CONTRODEDUZIONI PARERE INTEREMEDIO C.T.S.

REALIZZAZIONE DI UN IMPIANTO AGROVOLTAICO DENOMINATO “MARGHERITO”
DI POTENZA PARI A 48,45708 MW_p SITO NEL COMUNE DI RAMACCA (CT)

BAS ITALY VENTICINQUESIMA S.R.L.

Figura 1: Individuazione degli elementi idrici rispetto all'area di intervento (Fonte: CTR)

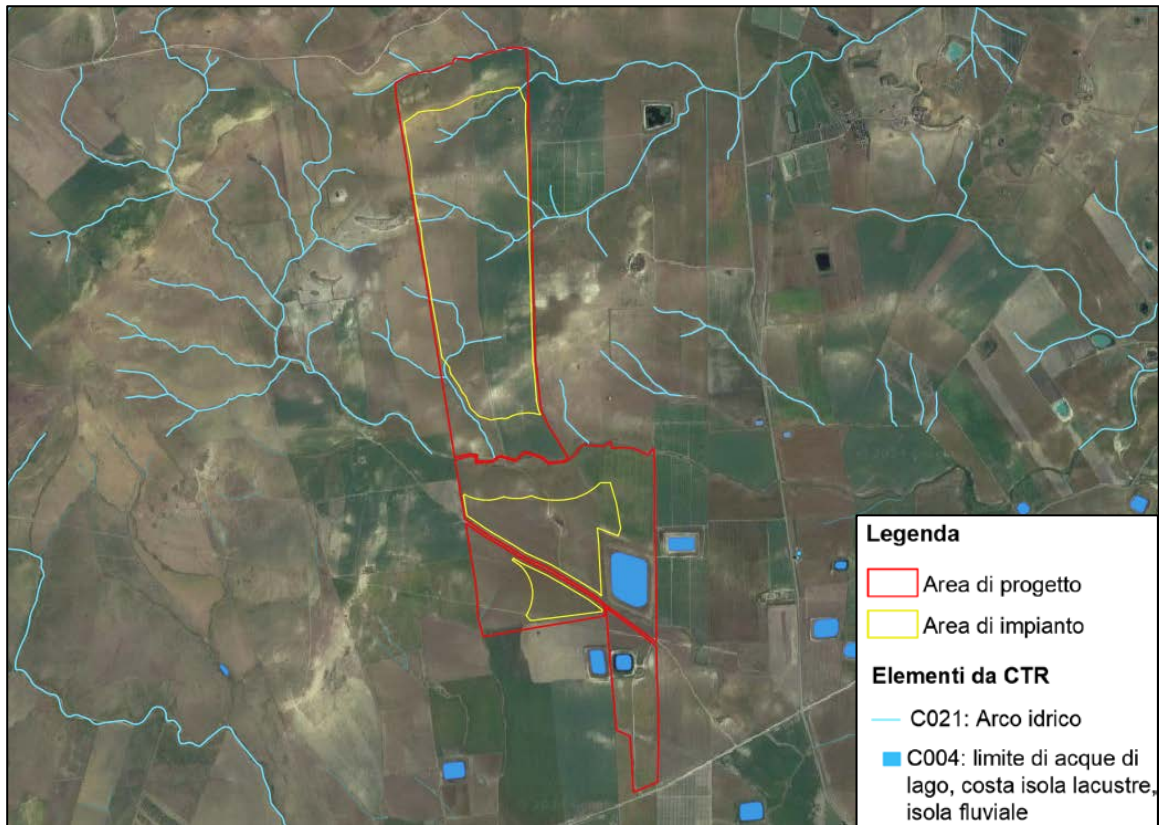
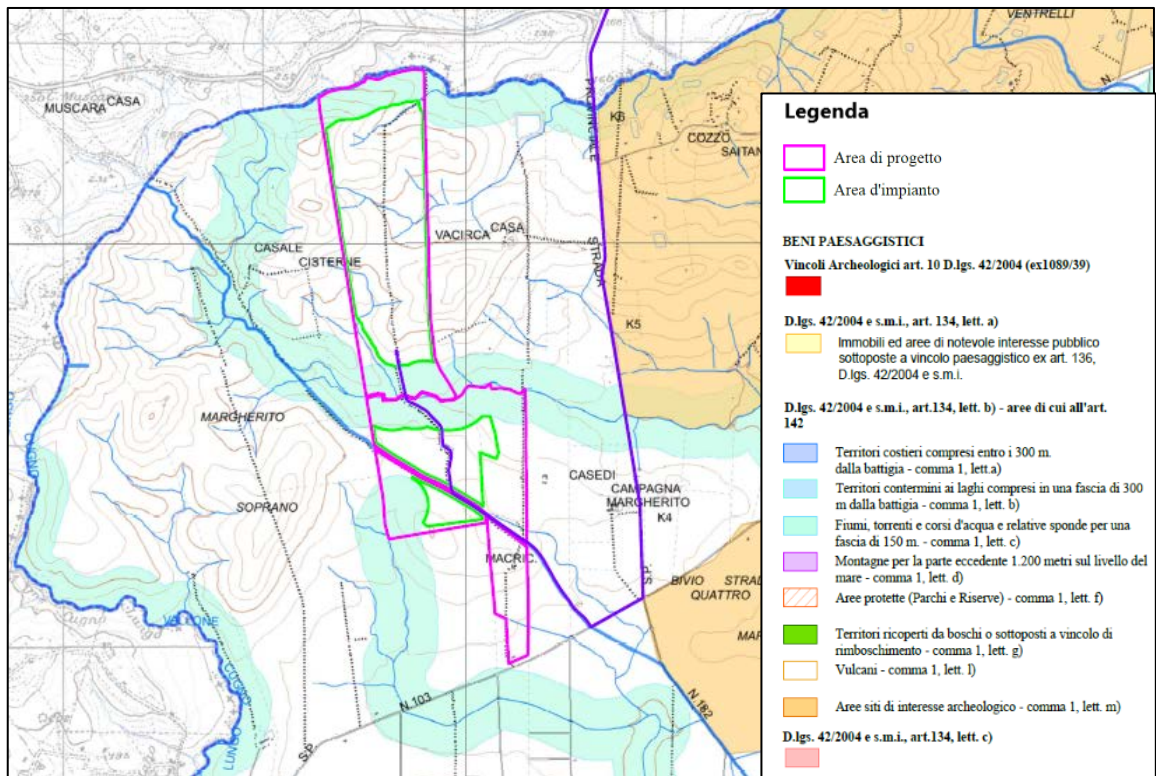
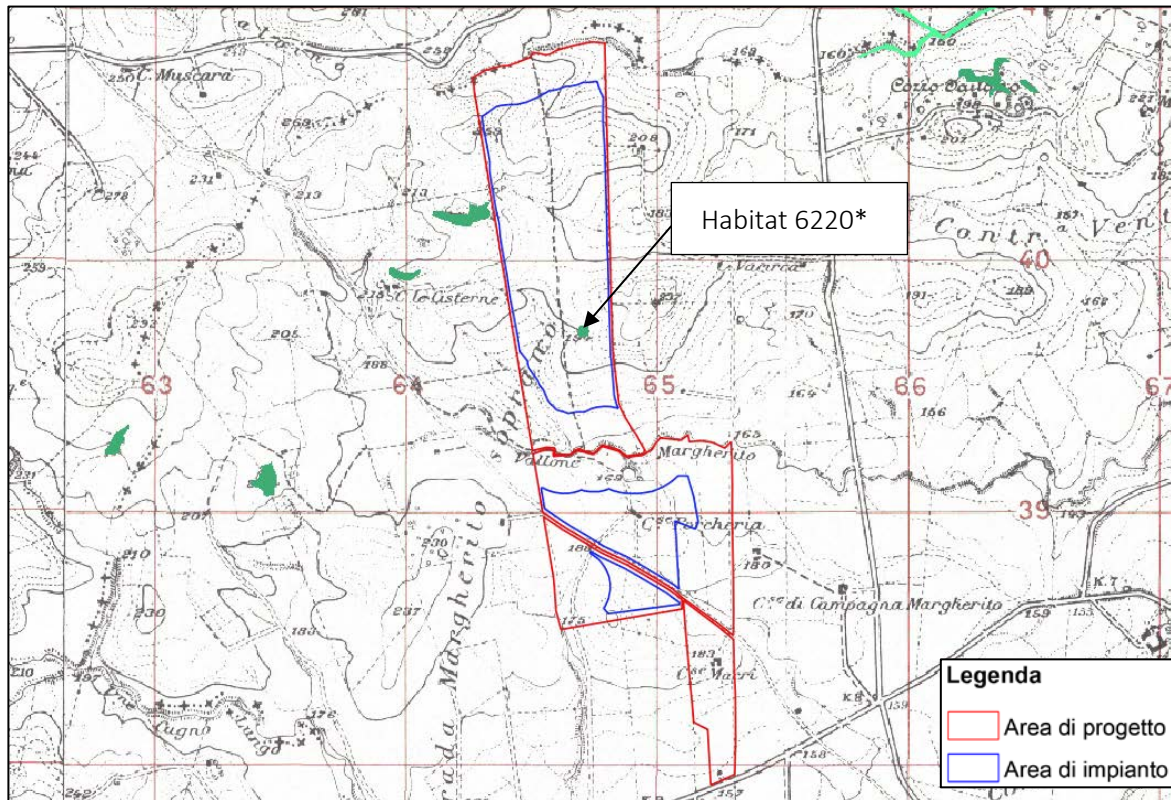
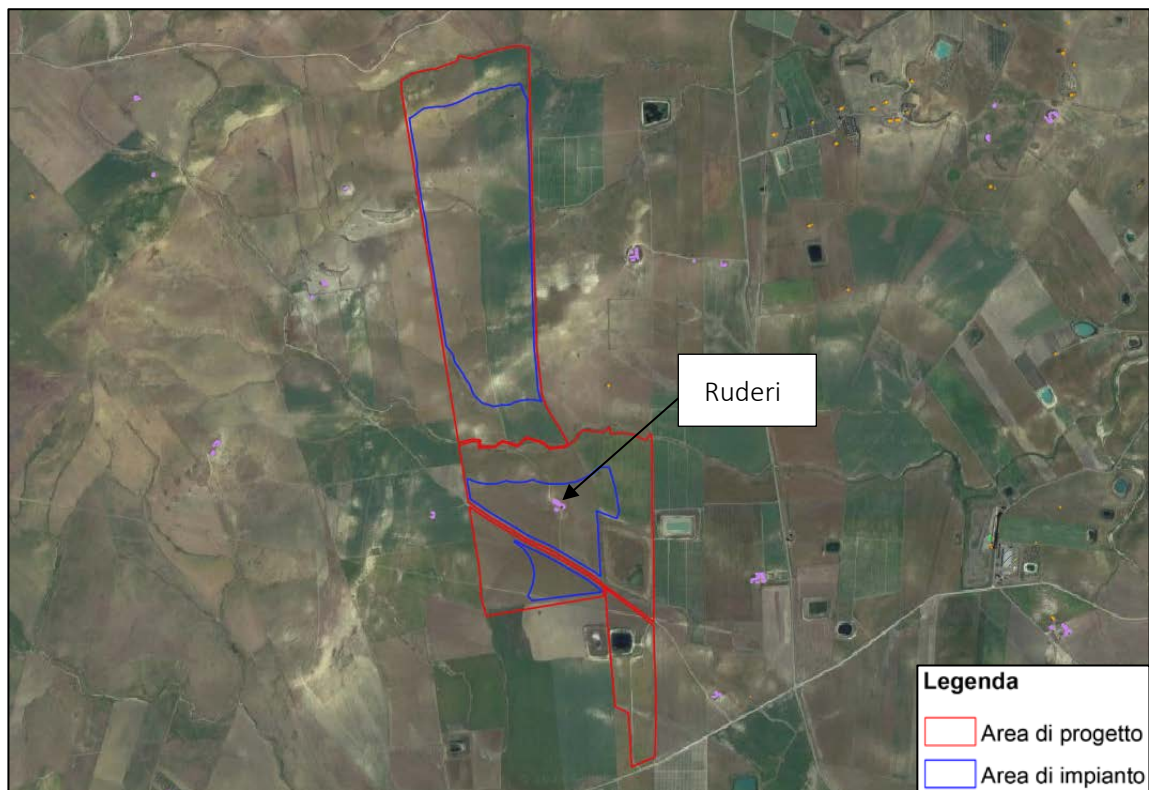
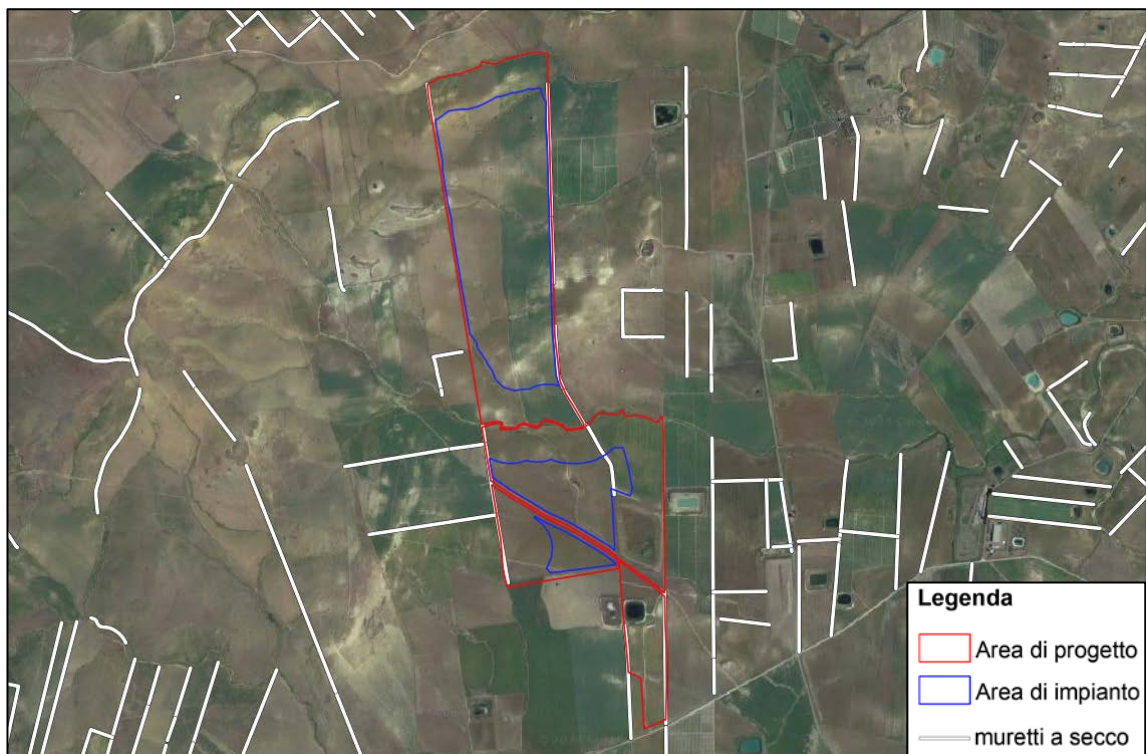
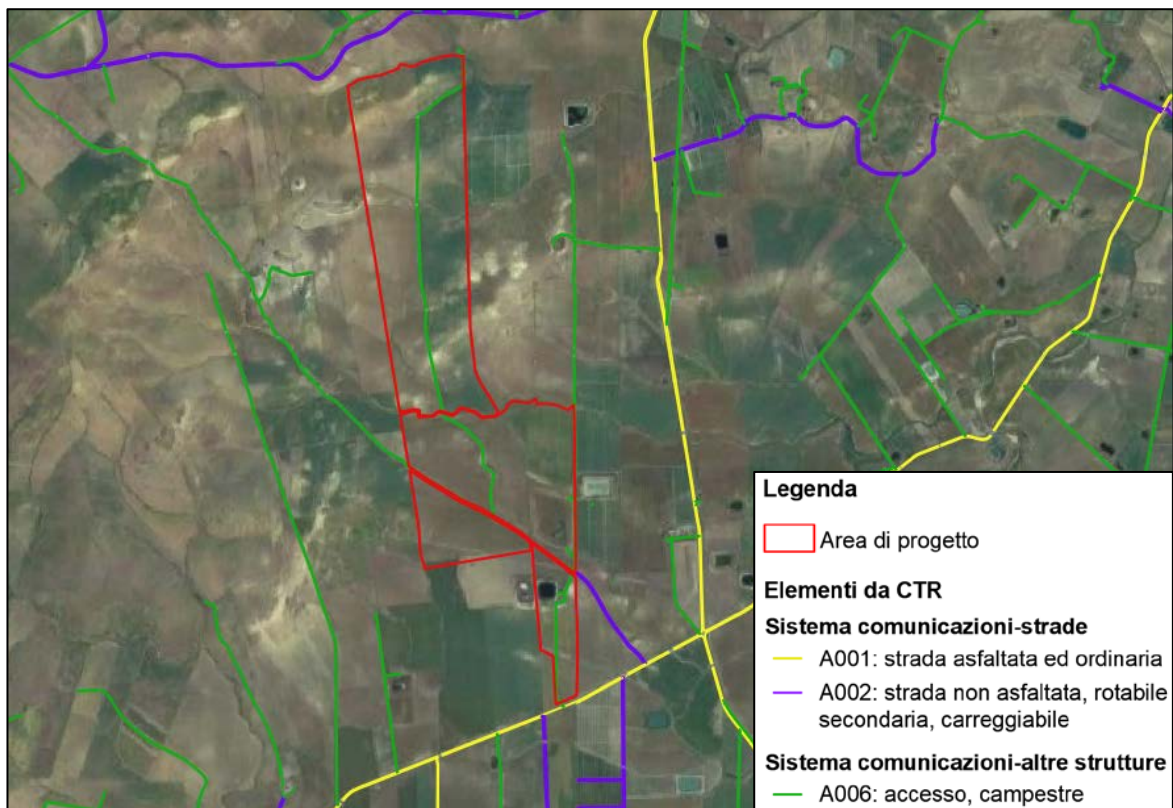
"Dovranno essere analizzati e messi in evidenza con adeguati elaborati cartografici tutti gli elementi costitutivi naturali e antropici, testimonianze di valore architettonico e paesaggistico, caratteristici ed identitari del paesaggio agricolo direttamente interessato dal progetto al fine del loro mantenimento e conservazione".

Si riportano a seguire delle cartografie in cui vengono evidenziati gli elementi succitati e la loro distribuzione spaziale all'interno dell'areale di progetto, descrivendo gli accorgimenti progettuali che verranno adottati al fine di salvaguardarli.

- **impluvi e fiumi:** si individuano alcuni impluvi all'interno dell'area di progetto che la CTR identifica come "*C021-Arco idrico*", per i quali si prevede il mantenimento e la salvaguardia degli stessi mediante la predisposizione di fasce di rispetto di ampiezza pari a 20 m per lato, così come previsto dalle N.d.A del comune di Ramacca; in questo modo non verrà ostruito il naturale deflusso, verrà consentito il potenziamento della vegetazione ripariale esistente e garantito il mantenimento e il potenziamento dei corridoi ecologici strettamente connessi al reticolo idrografico. Inoltre, in alcune delle suddette fasce di rispetto verranno messe a dimora essenze vegetali di tamerici, piante ripariali che si integrano perfettamente con i corridoi ecologici attualmente presenti nel sito. Si riscontrano, altresì, fiumi per i quali è stabilita la fascia dei 150 m per lato, la quale sarà destinata alla messa a dimora di alberi di ulivo, alla coltivazione di carciofi e allo sviluppo prato stabile di leguminose, come rappresentato nell'elaborato grafico 23-MGTO-P09_OPERE DI MITIGAZIONE;

- **invasi:** nella porzione sud dell'area di progetto si segnala la presenza di due laghetti, classificati dalla CTR come "*C004-Limite di acque lago, costa Isola lacustre, isola fluviale*", che verranno mantenuti, prevedendo, inoltre, attorno al laghetto più grande la messa a dimora di tamerici, come rappresentato nell'elaborato grafico 23-MGTO-P09_OPERE DI MITIGAZIONE;

- **habitat:** all'interno dell'area di progetto, in corrispondenza di uno degli impluvi, si individua l'habitat prioritario 6220*-*Percorsi substeppici di graminacee e piante annue dei Thero-Brachypodietea*, il quale verrà escluso dal posizionamento dei manufatti di impianto e sarà lasciato come area libera da interventi, come illustrato nell'elaborato grafico 23-MGTO-P09_OPERE DI MITIGAZIONE;

- **ruderi:** nella porzione centro-meridionale dell'area di progetto si riscontrano dei ruderi, classificati dalla CTR come "*B005-Rudere*", i quali verranno recuperati e adibiti a locali tecnici messi a servizio dell'impianto, così come approfondito all'*OSSERVAZIONE AL PUNTO 7* del medesimo Parere;

- **muretti a secco:** si individuano alcuni resti di muretti a secco, principalmente lungo il perimetro dell'area di progetto, che verranno mantenuti e salvaguardati mediante un buffer di 5 m per lato, in accordo alla prescrizione n.6 del medesimo Parere;

- **cumuli di pietre:** i cumuli di pietre individuati all'interno delle aree di progetto verranno mantenuti e salvaguardati mediante fasce di rispetto di 5 m, in modo tale da tutelare la vegetazione naturale e la piccola fauna locale che spesso trova riparo in questo tipo di ambienti, in accordo alla prescrizione n.6 del medesimo Parere, come illustrato nell'elaborato grafico 23-MGTO-P09_OPERE DI MITIGAZIONE;
- **percorsi sterrati:** all'interno dell'area progetto e lungo alcuni tratti perimetrali della stessa si riscontrano dei percorsi sterrati, classificati dalla CTR come "*A006-accesso, campestre*", che verranno mantenuti e in parte adeguati come viabilità di progetto in terra battuta, come illustrato nell'elaborato grafico 23-MGTO-P09_OPERE DI MITIGAZIONE.

Figura 7: Sezione tipo delle trincee drenanti

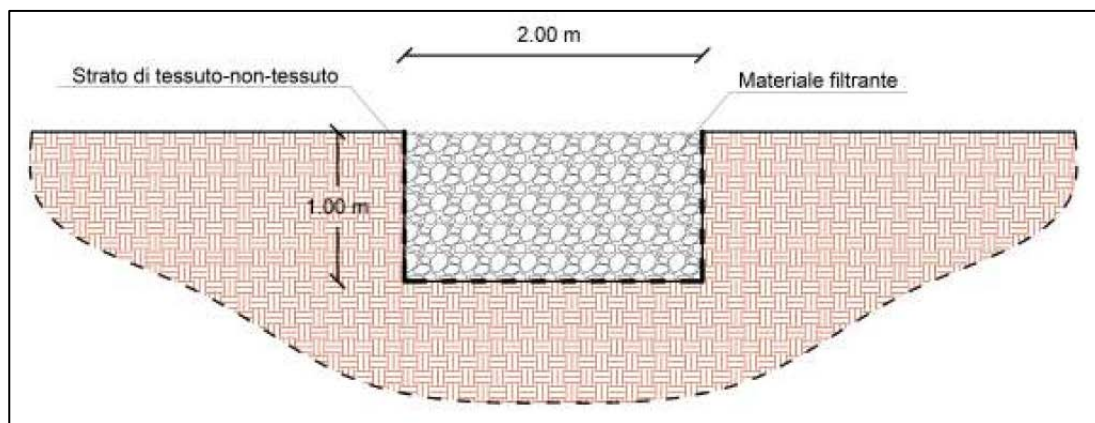
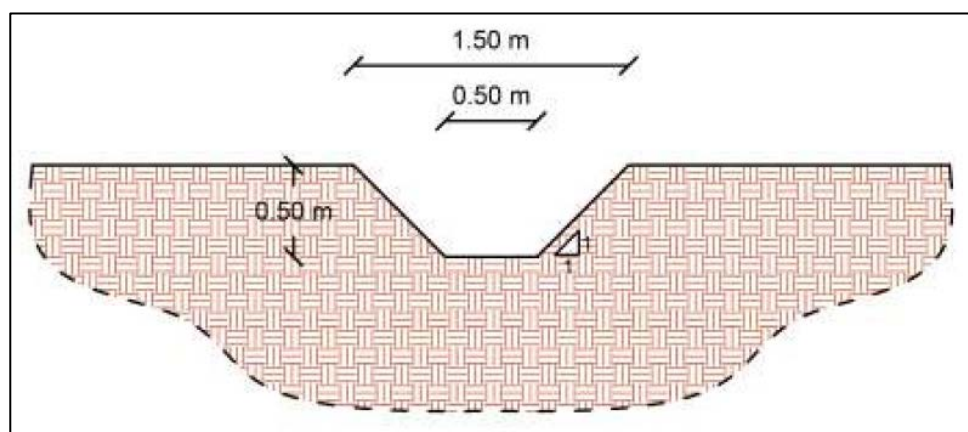
"Occorre produrre un apposito studio idrologico e idraulico finalizzato a comprendere gli effetti degli impianti sull'assetto idraulico-idrogeologico, specificando le eventuali misure di compensazione previste"

È stato redatto uno studio idrologico ed idraulico finalizzato a comprendere i punti critici, l'analisi della presenza dei vincoli PAI, la variazione dei coefficienti di deflusso tra ante e post-intervento, prospettando azioni e interventi compatibili e sostenibili, improntati al principio dell'invarianza idraulica e idrogeologica dell'area di sito.

Al fine di assicurare l'invarianza idrologica e idraulica del sito in oggetto, si prevede la realizzazione di trincee drenanti e di fossi di guardia atti a collettare le acque fino ai recettori finali, ma anche a proteggere le infrastrutture stradali dal deflusso superficiale che vi arriva da monte, come di seguito rappresentati.

Figura 10: Inquadramento dei fabbricati su cartografia catastale (Fonte: SITR)

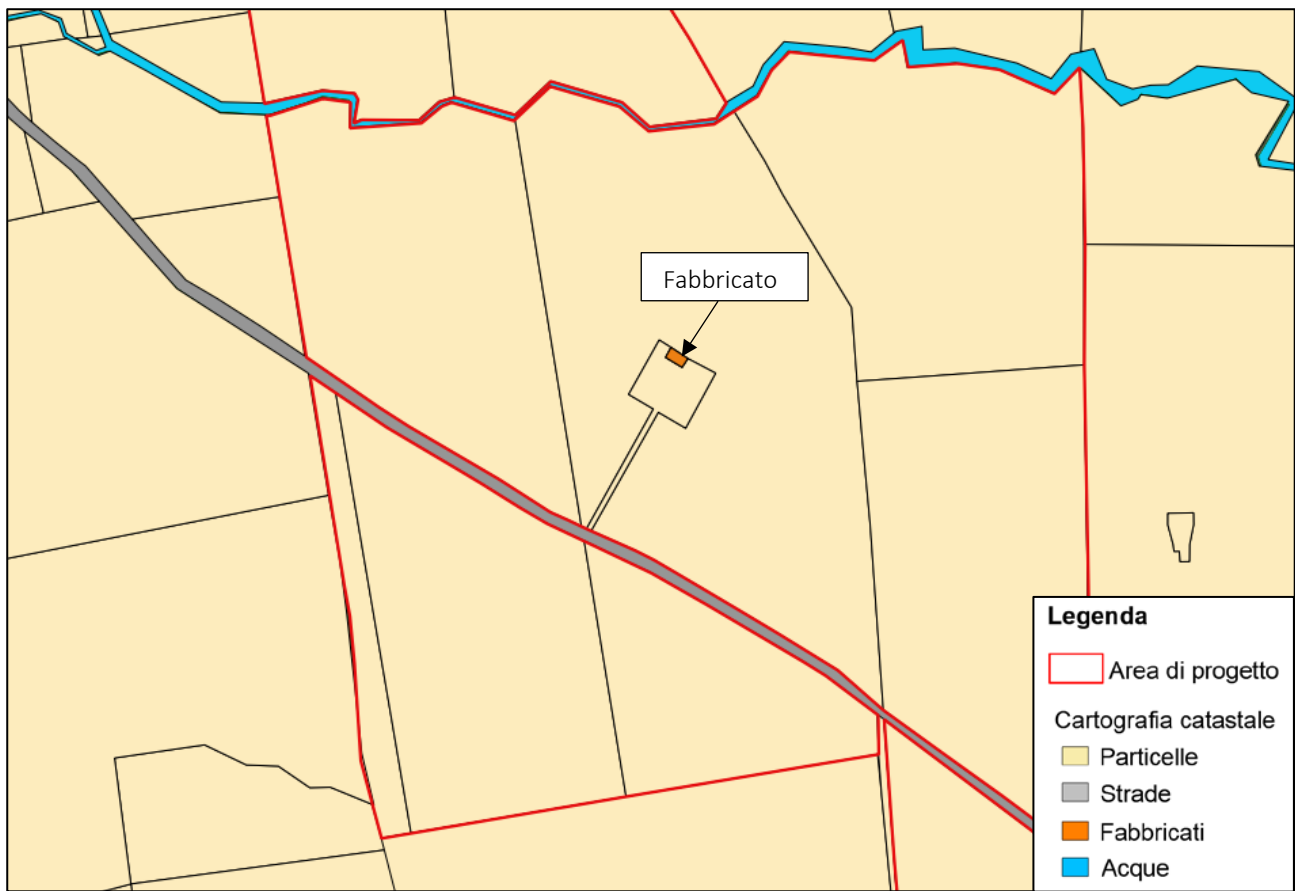
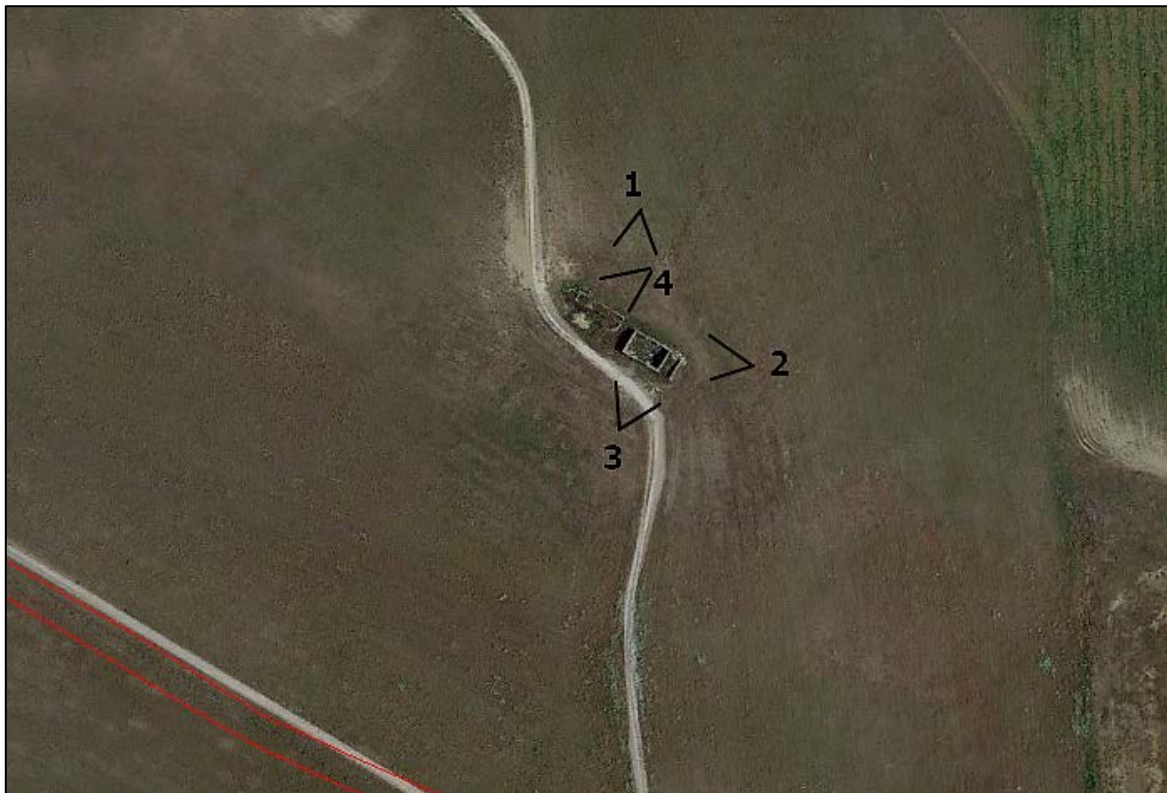
"Dovrà essere prodotta documentazione fotografica di eventuali manufatti edilizi rurali presenti nell'area, indicando le modalità per il loro recupero edilizio ed eventuale rifunzionalizzazione, prevedendo altresì un'area buffer di 50 metri attorno agli stessi".

L'analisi condotta sull'areale di progetto mediante l'ausilio di sistemi GIS (Geographic Information System) e sopralluoghi di verifica ha permesso di individuare la presenza di ruderi nella porzione centro-meridionale dell'area di progetto, per i quali si prevede il recupero e la rifunzionalizzazione, adibendoli a locali tecnici messi a servizio dell'impianto. Le modalità per il loro recupero e rifunzionalizzazione verranno dettagliate in fase esecutiva. Inoltre, dagli stessi verrà garantita una fascia di rispetto di 50 m, come illustrato nell'elaborato grafico 23-MGTO-P09_OPERE DI MITIGAZIONE.

Si riportano, a seguire, delle cartografie in cui vengono evidenziati gli elementi succitati corredati di una opportuna documentazione fotografica.
